## リコール届出一覧表

リコール届出日：令和3年11月30日

リコール届出番号	外-3319	リコール開始日	令和3年12月1日
届出者の氏名又は名称	ジャガー・ランドローバー・ジャパン株式会社 問い合わせ先：ジャガーお客様相談室 0120-922-772 ：ランドローバーお客様相談室 0120-922-992		
基準不適合状態にあると認める構造、装置又は性能の状況及びその原因	前照灯において、インストルメントパネルクラスターコントロールモジュールのプログラムが不適切なため、走行用とすれ違い用の自動制御が作動中である状態を計器内に表示しない。そのため、自動制御状態であることを運転者が判別できない。		
改善措置の内容	全車両、インストルメントパネルクラスターコントロールモジュールのプログラムを更新する。

## 改善箇所説明図

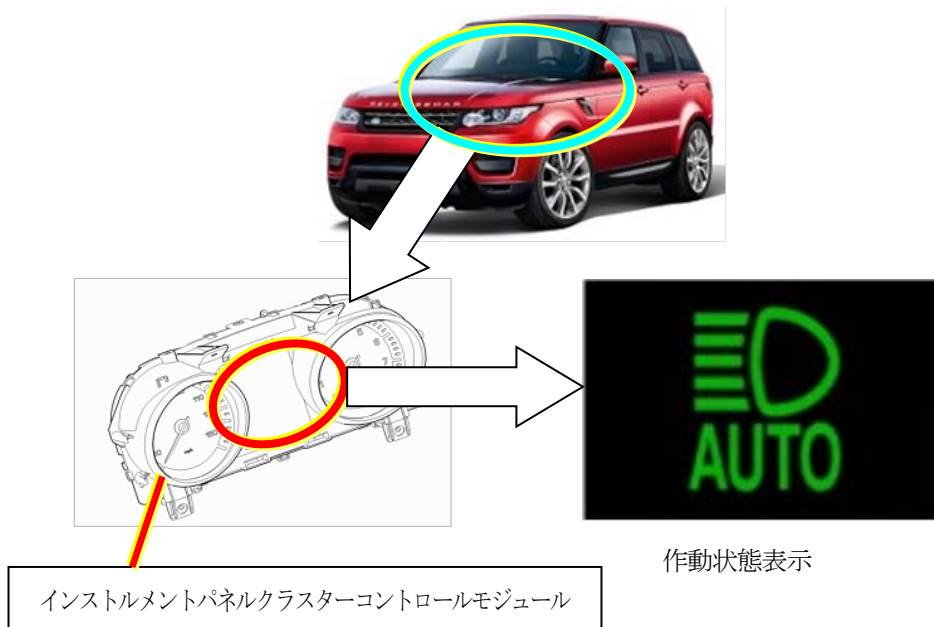
インストルメントパネルクラスターコントロールモジュールのプログラムが不適切なため、前照灯において、走行用とすれ違い用の自動制御が作動中である状態を計器内に表示しない。そのため、自動制御状態であることを運転者が判別できない。

全車両、インストルメントパネルクラスターコントロールモジュールのプログラムを更新する。  
 識別：助手席ドアボディ側下部、ドアヒンジボルトに銀ペイントを塗布する。
